Lakossági véleményezés eredményei a Zsinagóga előtti tér felújításáról

Ceglédi Városfejlesztési Kft.

2016. december 8.

1. ábra: Tervezett burkolatokra vonatkozó elégedettség szintjei

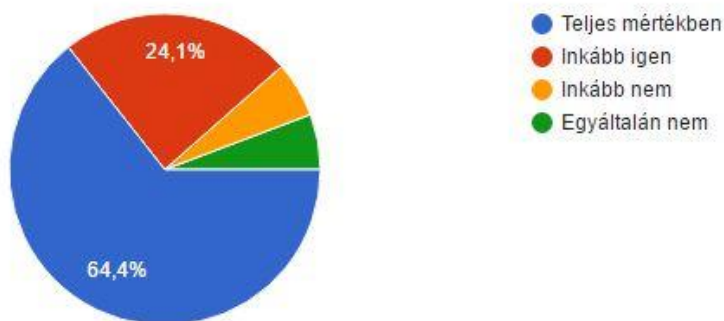
Az előzetes tervben szerepeltek képek a tervezett utcaburkolatokról. A kitöltők zöme igen, vagy teljes mértékben elégedett lenne, ha tervben szereplő burkolatokkal fednék le a teret (1. ábra).

2. ábra: A válaszadók elégedettsége a tervezett utcabútorokkal

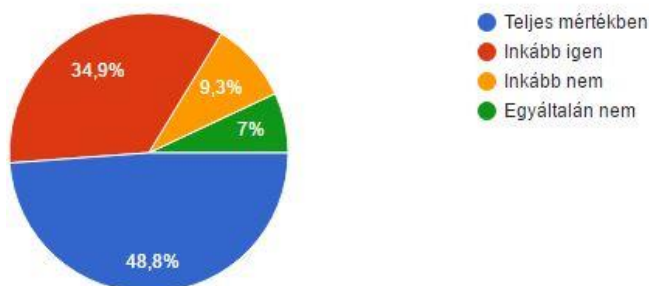
Azzal, ha az előzetes tervben szereplő utcaburkolatokhoz hasonlóak lennének a téren, a válaszadók majdnem 90 %-a lenne teljes mértékben, vagy inkább elégedett (2. ábra).

3. ábra: Feszített víztükrű medence építésére vonatkozó elégedettség

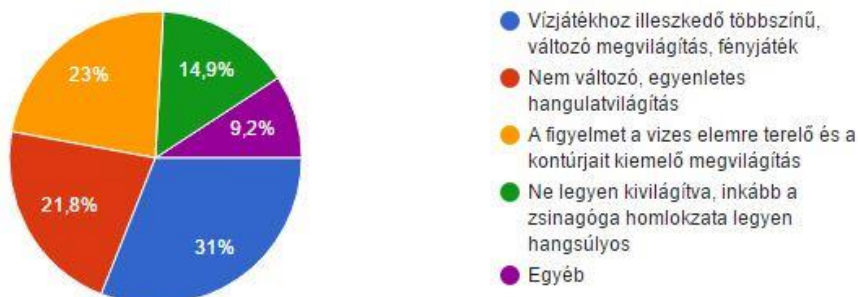
A válaszadók döntő többsége azzal is elégedett lenne, ha tervezett feszített víztükrű medencében lenne vízjáték (3. ábra).

4. ábra: Vizes elem megvilágítási javaslatai

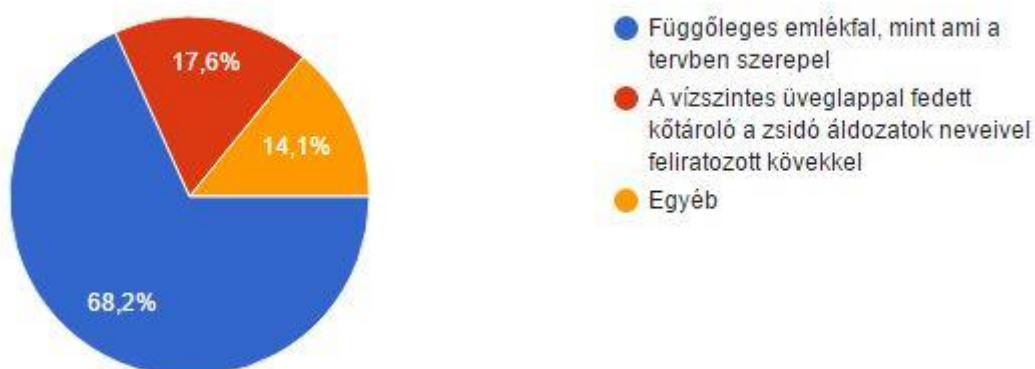
A vizes elem megvilágítására már eltérő javaslatok születtek. A legtöbben (31 %) azt szeretnék, ha a vízjátékhoz illeszkedő többszintű, változó megvilágítás, fényjáték valósulna meg. Hasonló arányban szeretnék azt, hogy egyenletes hangulatvilágítás legyen, vagy azt, hogy a világítás a vizes elemre fókuszáljon (4. ábra). Akik az egyéb lehetőséget jelölték be azt javasolták, hogy ne legyen vizes elem a téren.

5. ábra: Holokauszt emlékműre vonatkozó javaslatok

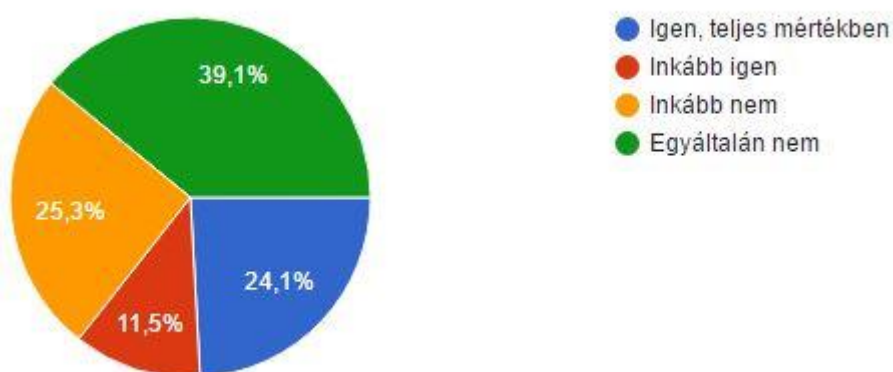
A válaszadók döntő többsége azt szeretné, ha a holokauszt emlékmű olyan függőleges fal lenne, mint ami a tervben szerepel (5. ábra).

„Háromszög alapú, "körbejárható" hasáb az áldozatok neveivel (fekete gránit kő vésett betűkkel).”

„Erről inkább a zsidó közösség véleményét kérném ki, hiszen őket érinti leginkább ez a kérdés. Ők mit vélnék a legjobbnak.”

„Amilyet a megmaradt ceglédi zsidók méltónak tartanak, ugyanakkor nem lehet megrongálni, vagy ha lefűjják, könnyen tisztítható.”

„Elég egy emléktábla. Inkább a parkosításra és a karbantartásra költsenek!”

„Maga a vizes elem lehetne az emlékhely. Az áldozatok nevét az elem szélébe, a lebukó víz alá írnám fel, jelezve, hogy egy sötét korszak lemosta létüket a föld felszínről, de emléküik bevésődött az emberek történelmi emlékköveibe, ahonnan nem moshatja ki őket semmi.”

„Elég nagy emlékmű a zsinagóga maga. Abban kerüljön kialakításra, ne az amúgy is kicsi, és könnyen támadható parkban.”

6. ábra: Játszóterre vonatkozó válaszok

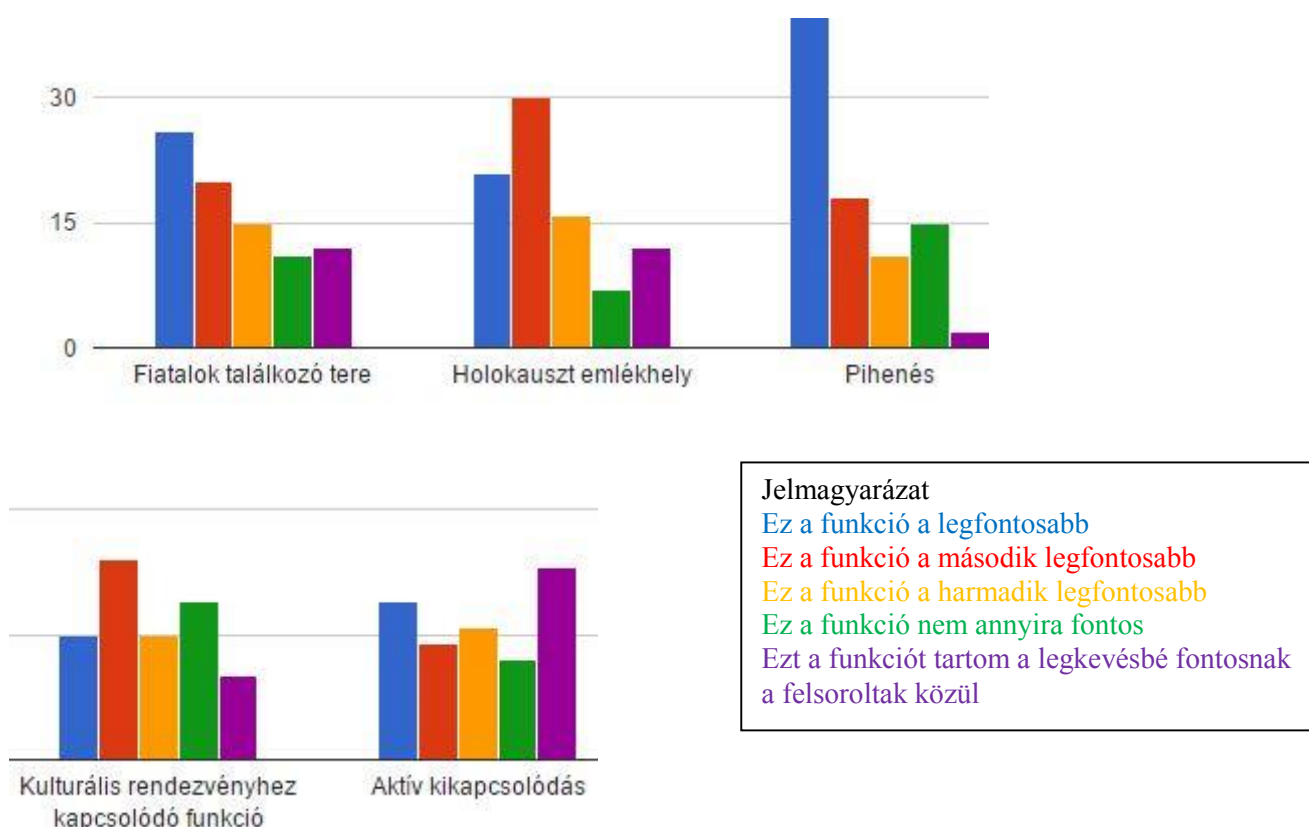
A kitöltők döntő többsége, kb. összesen kb. 64 %-a nem szeretné, hogy a téren játszóteret alakítsanak ki (6. ábra).
